Réponse pour la DREAL

Projet de centrale photovoltaïque au sol sur la commune de Pont-Saint-Martin (44).

Réf : 2024-8165

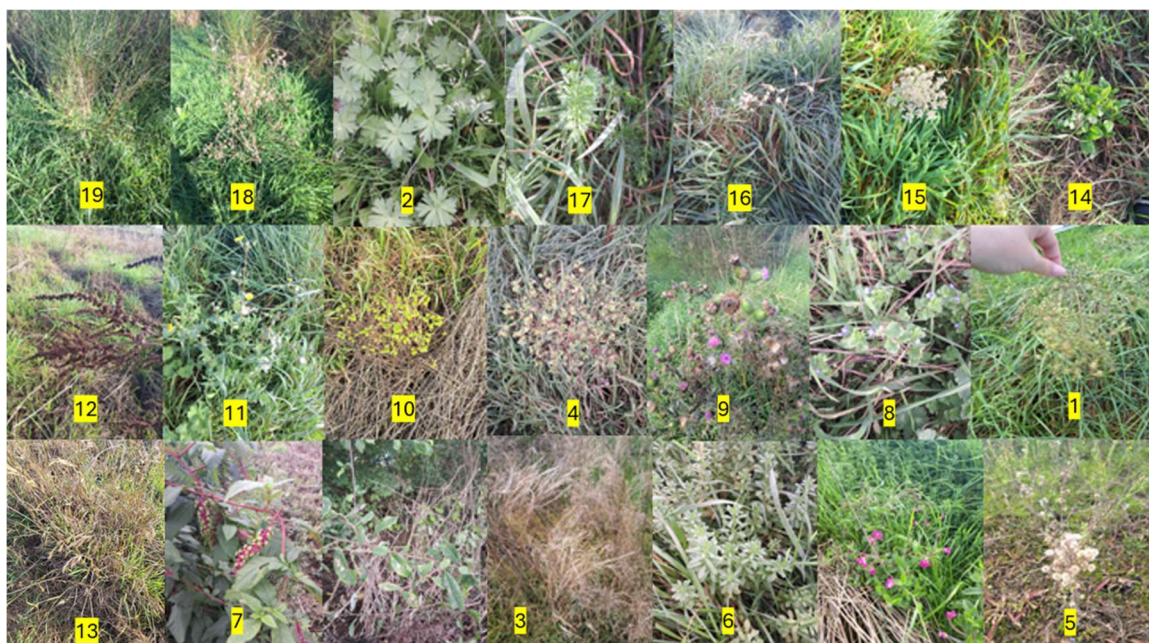
Dans la partie dédiée à la biodiversité (page 8), il est nécessaire d'apporter des éléments précis concernant les enjeux faunistiques présents sur la parcelle (état initial). En effet, une parcelle agricole en jachère depuis plus de 5 ans est fortement susceptible d'offrir un habitat pour de nombreuses espèces (avifaune, amphibiens, reptiles, insectes) qui peuvent y accomplir tout ou partie de leur cycle biologique (alimentation, reproduction...).

Des visites du site ont été effectuées par Hichem DAMMAK, Chef de Projet, et Laure DESNOUES, Ingénieur d'Etudes Environnementales. Ces visites ont pour objectif de déterminer les potentiels enjeux ou espèces que pourraient héberger la parcelle. Les espèces entendues ou vues ont été relevées et une recherche d'espèces de flore patrimoniale a également été faite. Les résultats des visites sont présentés ci-après.

Historiquement, était un terrain agricole.

Mais celui-ci n'est plus utilisé depuis longtemps et a fini en décharge pour les maraichers aux alentours, ce qui a poussé le propriétaire à vouloir développer une centrale photovoltaïque.
